Dato: 08.06.2015
Vår ref.: 2014/19373-17
Saksbehandlar: heihand
Dykkar ref.: «REF»

Vedrørende førespurnad om motsegn til områdeplan Skaganeset, Sund kommune

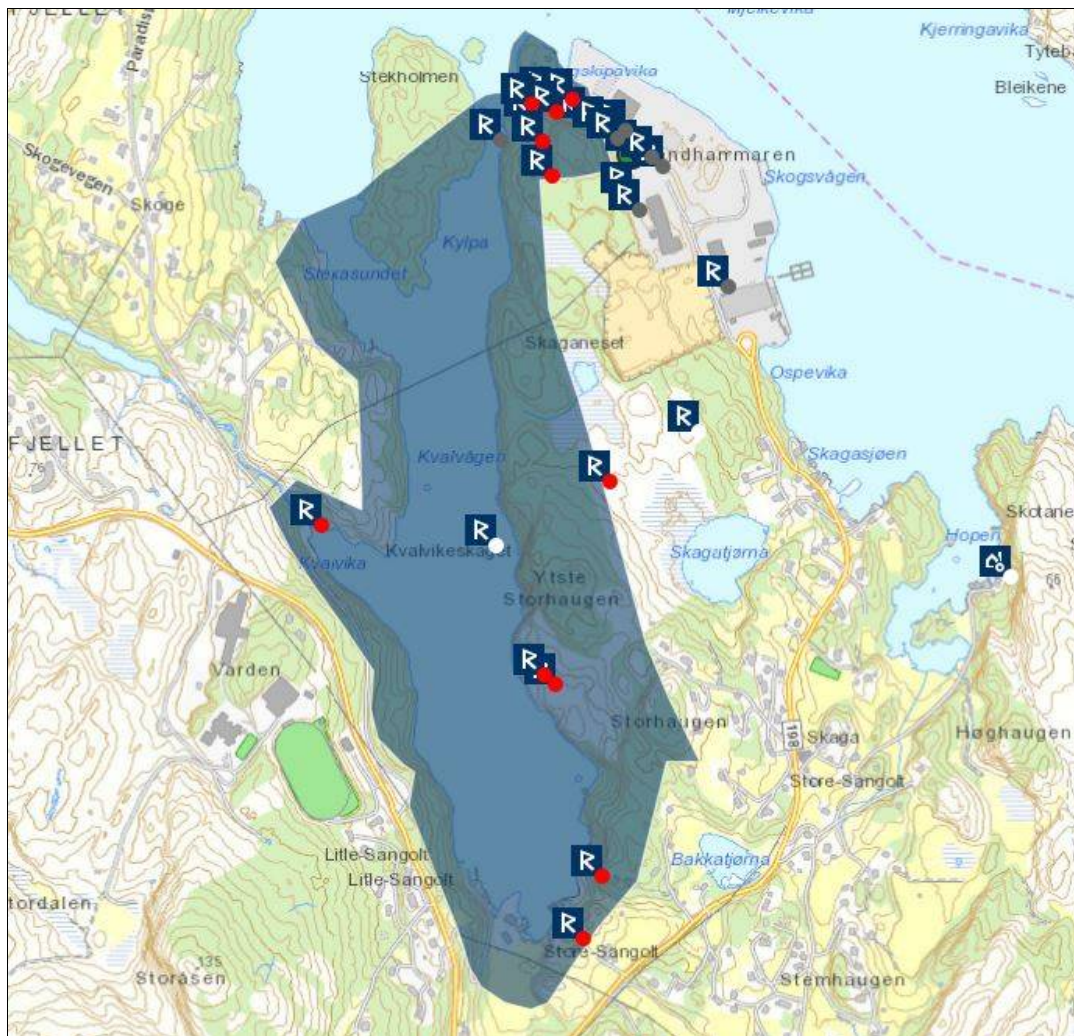
Vi har vurdert trasèen langs den utsprengte skjeringa det er vist til i vedlagt kart. Ny trasè der vil i hovudsak plasserast i areal som allereie er påverka av utsprenging. Skjeringa dannar ikkje ei rett line i terrenget som vi har kunna forhalde oss til, det var såleis heilt naudsynt for oss å synfare m.a. dette arealet. Vi har etter synfaring vurdert det slik at plasseringa av vegtrasèen er innanfor det som kan akseptast. Nordvest for industriarealet er det regulert inn ein vegetasjonsskjerm som skal dempe den visuelle verknaden av vegen.

Sørlege del av ny vegtrasè tangerer omsynssona for Kvalvågen i ei strekning på om lag 300 m vest for Storhaugen. Det er òg i denne delen regulert inn ein vegetasjonsskjerm for å dempe visuell verknad av ny veg.
